Dodatek č. 1

Sektor VIII – SEZ Vacenovice

Protokol změny číslo 1

Sonda VA178

02	06/2025	ZMĚNA TRASY PŘÍJEZDOVÉ PANELOVÉ KOMUNIKACE – VÝCHODNĚ OD AREÁLU VIN.		
01	03/2023	ZMĚNA TRASY PŘÍJEZDOVÉ PANELOVÉ KOMUNIKACE – JIŽNĚ OD AREÁLU VIN.	JANOTKA	
ZNAČKA	DATUM	PŘEDMĚT REVIZE	REVIZI PROVEDL	PODPIS
REVIZE

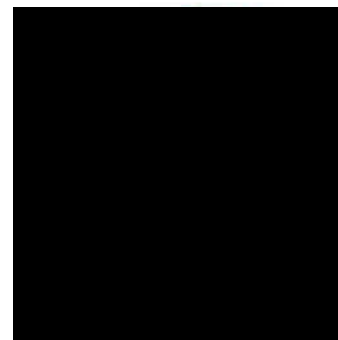
1. Změna rozsahu přípravných a rekultivačních prací – méněpráce – sonda VA178 – nečerpané položky
2. Změna rozsahu přípravných a rekultivačních prací – vícepráce – sonda VA178 – změna v trase dočasné příjezdové komunikace.

Součástí změny jsou více práce u sondy VA178 související s novou trasou dočasné příjezdové komunikace.
